TERMO DE RECEBIMENTO PROVISÓRIO

Contrato Nº:	**681/2022**
CPL N.º:	**093/2022**
Objeto:	Reforma e Modernização de Infraestrutura Esportiva do Centro Esportivo "Francisco Lisboa" – Jd. Maria Eugênia
Contratada:	Serralheria São José LTDA
Contratante:	Prefeitura Municipal de Sorocaba

Relatório de Pendências – Recebimento Provisório

Obra: Reforma e Modernização de Infraestrutura Esportiva do Centro Esportivo "Francisco Lisboa"

Assentamento de revestimento cerâmico no trocador

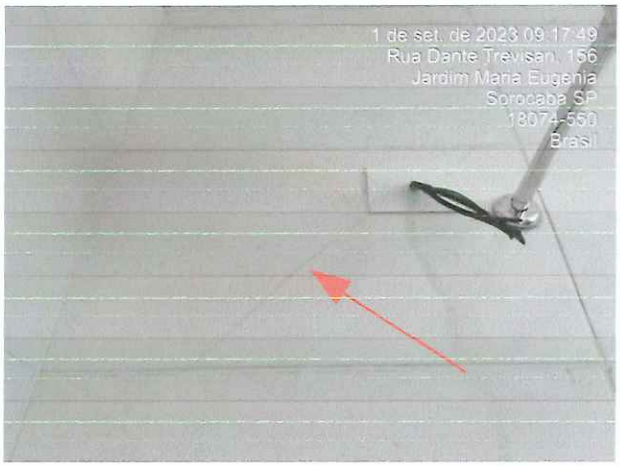
Ainda nos Banheiros PNE do Administrativo, deverão ser corrigidos os seguintes itens:

Vazamento do sifão do lavatório

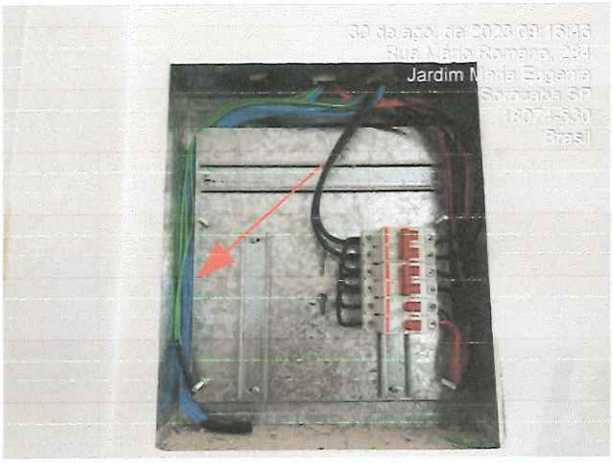
No quadro de distribuição de energia instalado no Administrativo, deverão ser instalados os barramentos de Neutro e Terra, bem como instalada a tampa de proteção do mesmo:

Fissuras

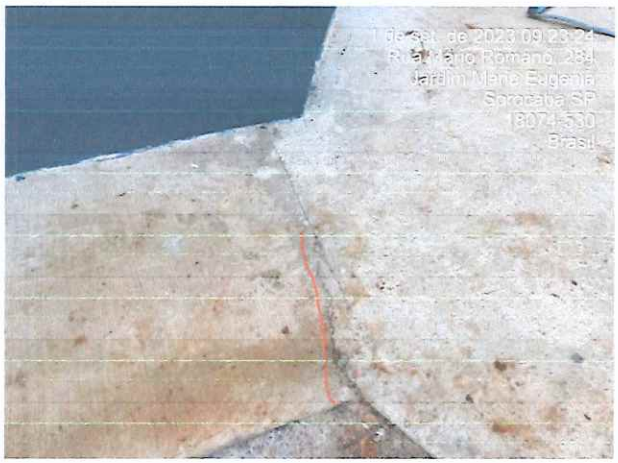
O passeio no entorno do Administrativo apresenta fissuras, as quais deverão ser sanadas, bem como há irregularidades no passeio e resquícios de tinta:

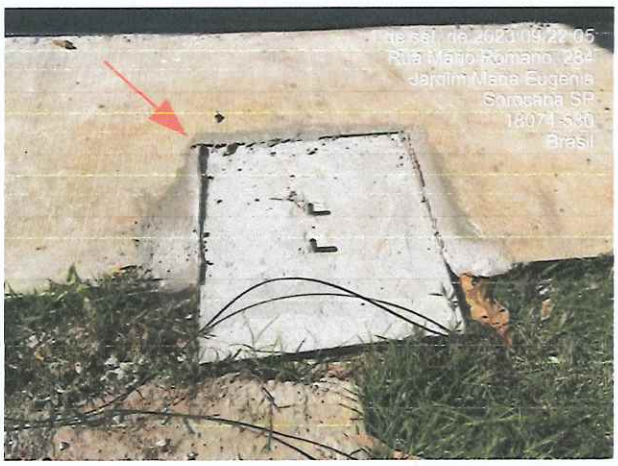
As tampas de concreto moldado in loco para as caixas de inspeção dos sistemas hidráulicos deverão ter o seu acabamento regularizado e puxadores instalados:

Ponto de solda

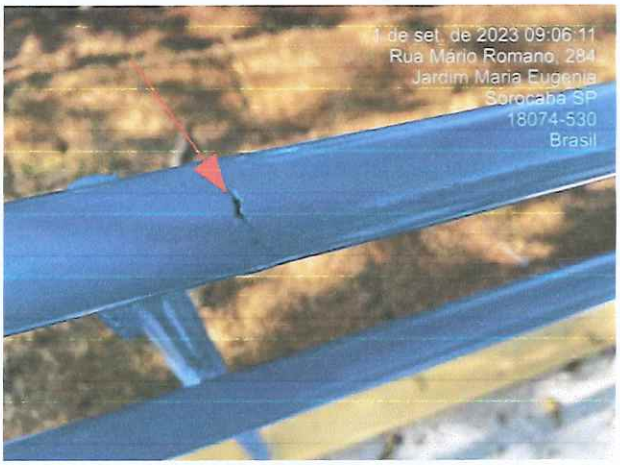
Nas rampas de acessibilidade, deverão ser regularizados os acabamentos dos pisos podotáteis instalados e de algumas áreas que não apresentam o mesmo acabamento, acrescer 1 placa de piso podotátil de alerta, rebaixar a tampa da caixa de inspeção, corrigir pontos de solda, remover forma de madeira, deverão ser instaladas as placas de sinalização em braile "início/final" nos corrimãos e correção da estabilidade do último lance do corrimão:
